## SERVICE INFO – FAG 0034

# Изменение ступичного модуля

Производитель: Alexander Dennis

Модели: Enviro 400, 500  
Euro 2, 3, 4, 5  
Javelin  
Trident 2, 3

Рис. 1: Для осей, маркированных номером S63U, в дополнение к ступичному модулю, должны заменяться тормозной диск, крепление колеса, резьбовые шпильки и гайки.

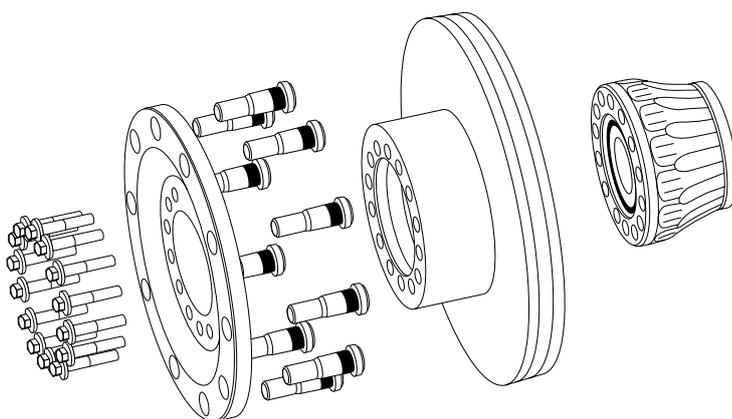
Для осей DANA под номерами S63U, S75U, T75U, производитель автобусов Alexander Dennis заменил поставщика ступичных подшипников **Timken** на **FAG**.

Если при ремонте осей S63U, S75U или T75U, остается подшипник производства Timken, дополнительные компоненты также требуют замены.

Номер оси	Необходимые компоненты	Арт. номер Alexander Dennis	Количество
S63U	Крепление колеса	658468-3	1 x
	Колесные шпильки	650723-2	10 x
	Тормозной диск	658468-4	1 x
	Крепежный болт	658468-5	14 x
S75U	Крепление колеса	661391-2	1 x
	Крепежные болты	661391-3	14 x
T75U	Крепление колеса	661391-2	1 x
	Крепежный болт	661391-3	14 x
NDS 80	нет	-	-

Моменты затяжки болтовых соединений: 236 - 260 Nm (174 - 192 lbf ft)
